Avis sur le projet de centrale solaire au sol de Vieux-Habitants (97119)

N°MRAe: 2024APGUA3

Objet : Projet de centrale solaire au sol à Vieux-Habitants (97 119)

Maître d'ouvrage : TotalEnergies Renouvelables France

Figure 3 : Extrait du PPRN de Vieux-Habitants centré sur la parcelle du projet (source : étude d'impact , page 48)

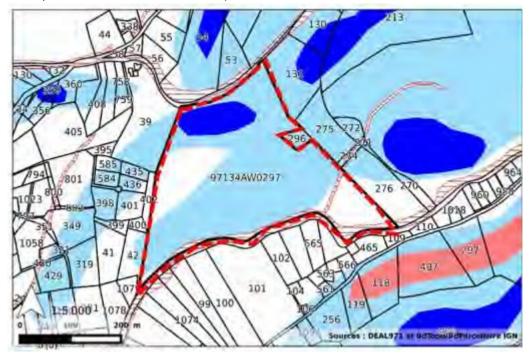
Concernant le PPRN, l'étude d'impact montre que les bordures nord et sud en limite parcellaire sont en zone d'aléa inondation fort (hachures rouges sur la figure 3) liée à la présence des deux ravines intermittentes avec un tronçon indépendant traversant également le sud-est de la parcelle. Une zone au nord de la parcelle est concernée par un aléa mouvement de terrain moyen (bleu foncé sur la figure 3). La majeure partie de la parcelle est en zone d'aléa mouvement de terrain faible (bleu clair sur la figure 3). Le reste de la parcelle (ouest et sud-est) est soumise aux règles parasismique et paracylonique communes à l'ensemble du territoire (blanc sur la figure 3).

Initialement intégrée dans le premier plan de masse, la zone inondable en aléa fort (inconstructible) traversant le sud-est de la parcelle, a été évitée.

La MRAe relève que l'étude d'impact ne mentionne pas le Porter à Connaissance (PAC) de l'aléa inondation transmis à la commune de Vieux-Habitants en mars 2023, qui confirme les aléas définis dans le PPRN et l'absence d'aléa inondation dans la zone du projet hormis l'aléa inondation fort au niveau des ravines sèches.

- d'actualiser l'étude d'impact en prenant en compte les résultats des études hydrauliques et géotechniques et les annexer à l'étude d'impact ;
- de prendre en compte le porter à connaissance inondation et d'en tirer les conséquences ;
- d'étudier la possibilité d'une co-activité agricole avec le projet photovoltaïque afin qu'il soit compatible avec le schéma d'aménagement régional ;
- de compléter l'étude d'impact en indiquant comment le projet s'inscrit dans le schéma régional de raccordement au réseau des énergies renouvelables (S3REnR).
